改善箇所説明図

走行装置において、車軸組立の際、前輪ハブ外側軸受けのグリース充填量が少ないものがあり、そのままの状態で使用を続けると当該軸受けが潤滑不良により破損し、最悪の場合、走行不能または、火災に至るおそれがある。

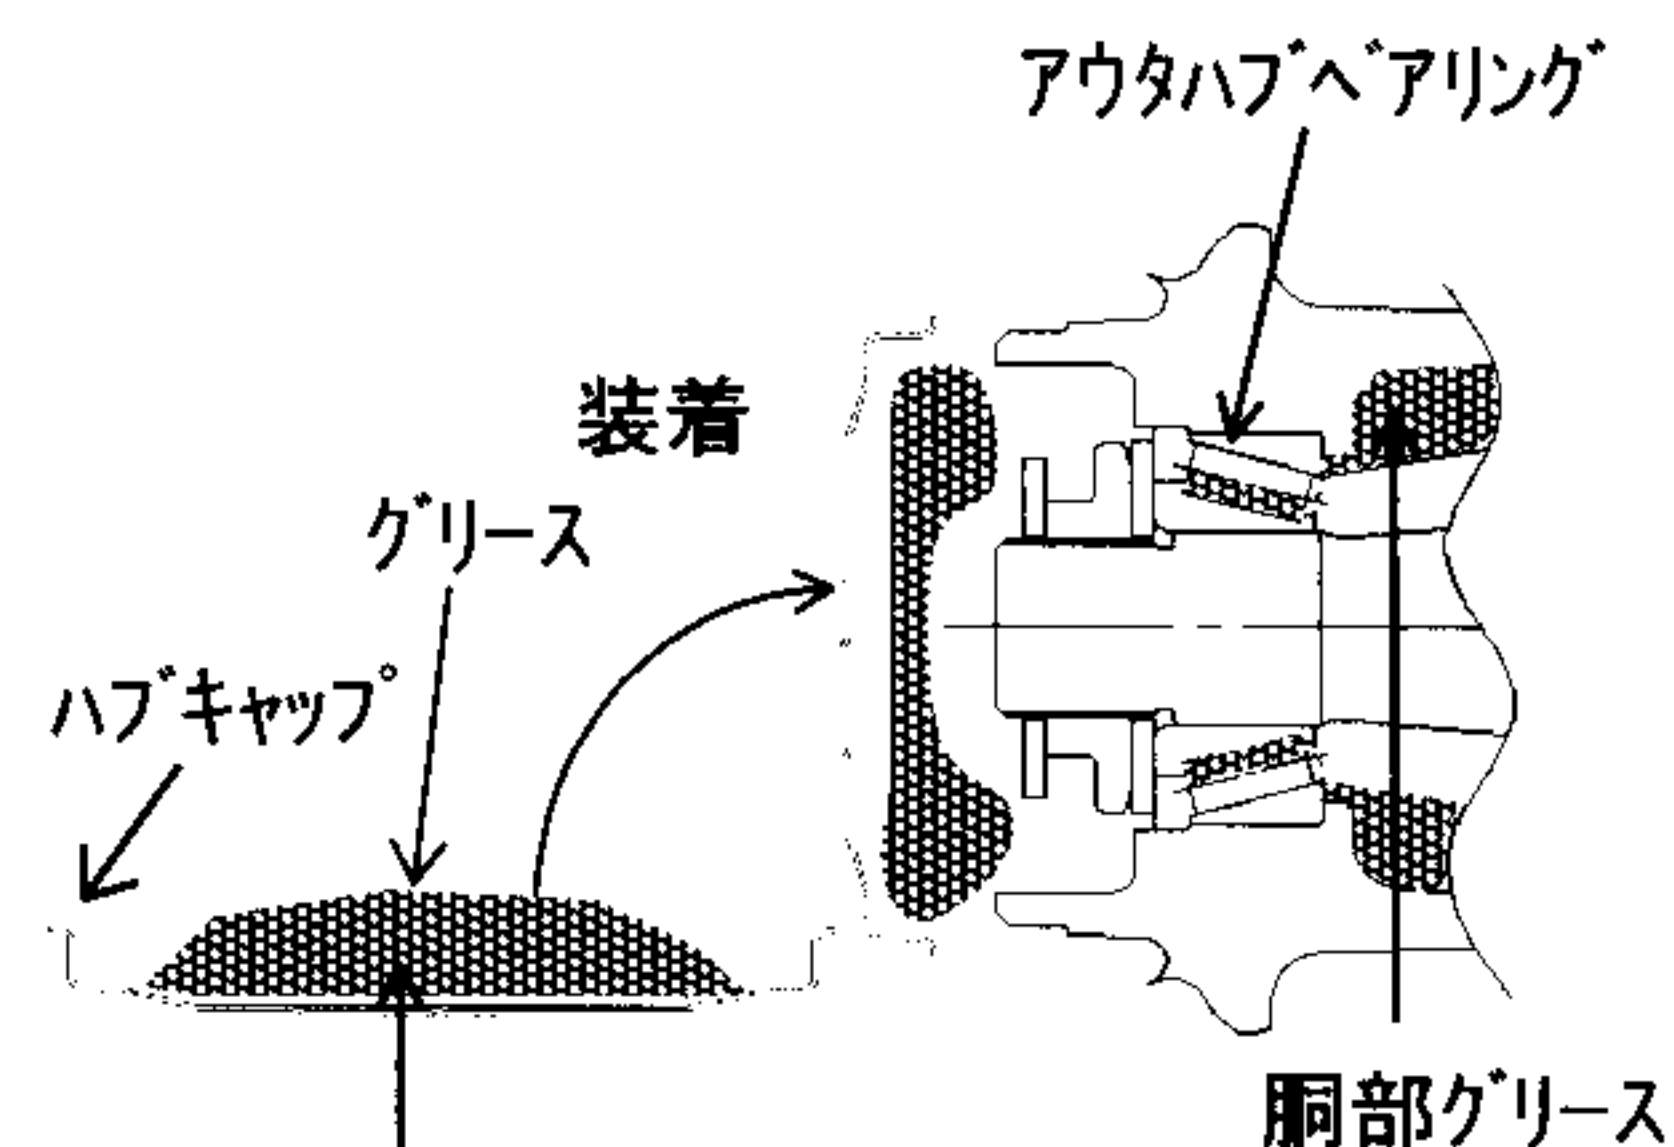
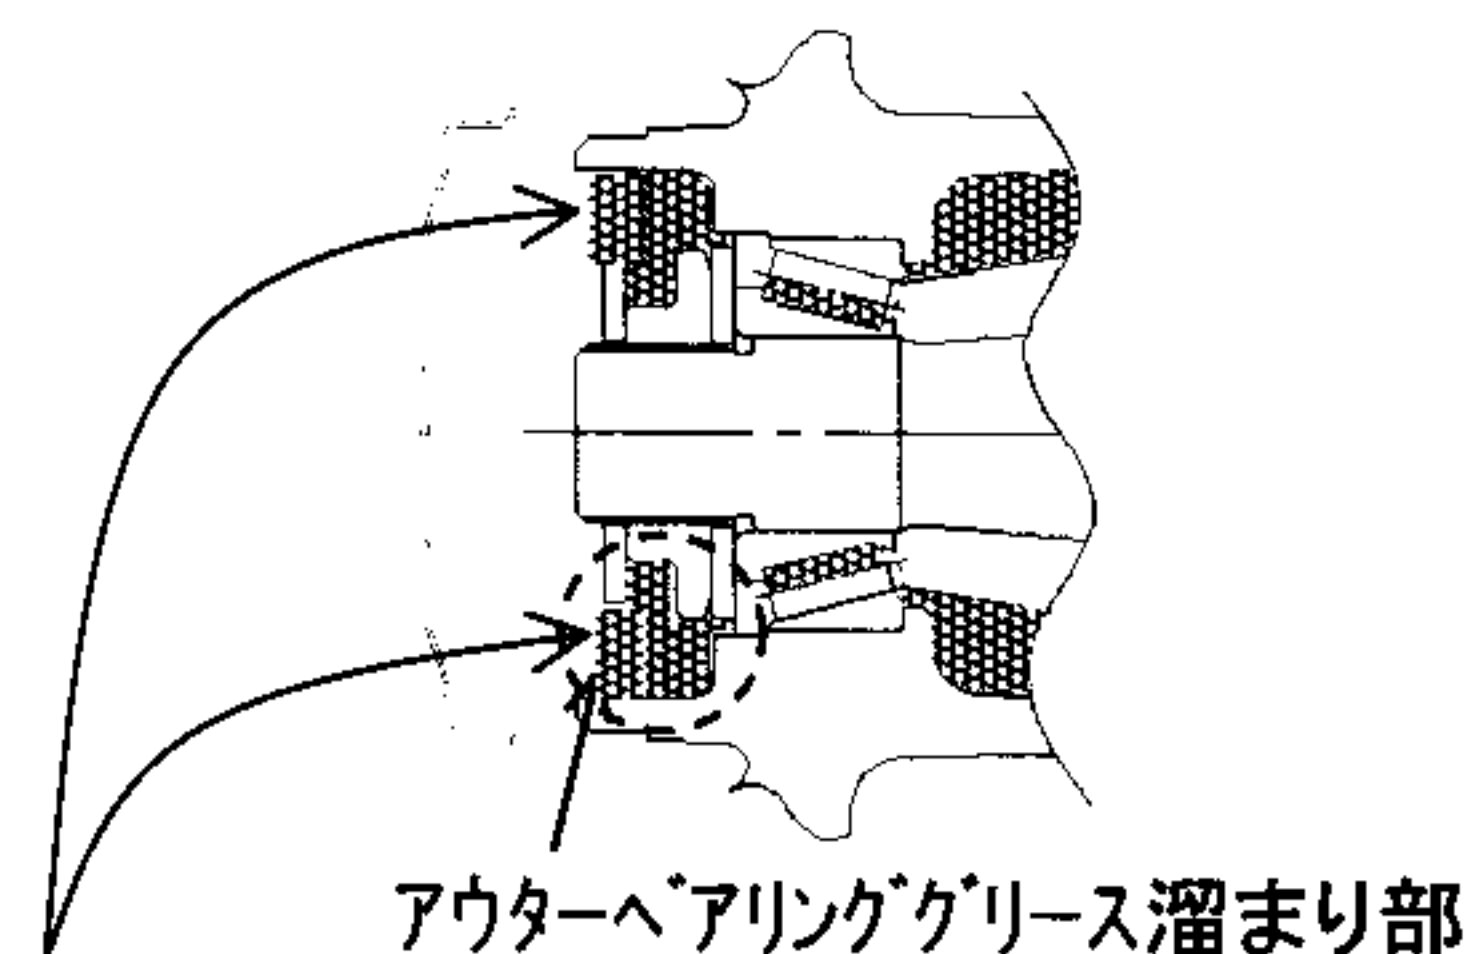
改善前

110～120gのグリースを盛ったハブキャップをハブに装着

全車両、当該軸受けを点検の上、グリースを再充填する。なお、軸受けに損傷の認められるものは新品に交換する。

改善後

アウターベアリンググリース溜まり部へ150gのグリースを直接給脂
